Änderungsantrag XPlanung					
Nummer	CR-030	Version	XPlanung 5.3	Datum	13.04.2021

Titel	Abbildung Steigungsrichtung von Dächern
Art der Änderung	Hinzufügen eines neuen Features
Vorgeschlagen von

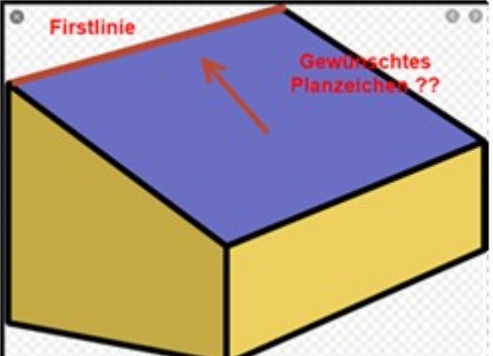
Grund der Änderung
Es fehlt eine Objektklasse, mit der die Steigungsrichtung von Dächern, vor allem Pultdächern, abgebildet werden kann. (s. Bild)

Beschreibung der Änderung
Variante 1: Einführung einer neuen Klasse <i>BP_Dachneigungsrichtung</i> Variante 2: Umbenennung der Klasse <i>BP_FirstrichtungsLinie</i> in <i>BP_StellungBaulAnlagen</i> mit einem Enumerations-Attribut <i>typ</i> mit Einträgen für FirstrichtungsLinie und Dachneigungsrichtung.
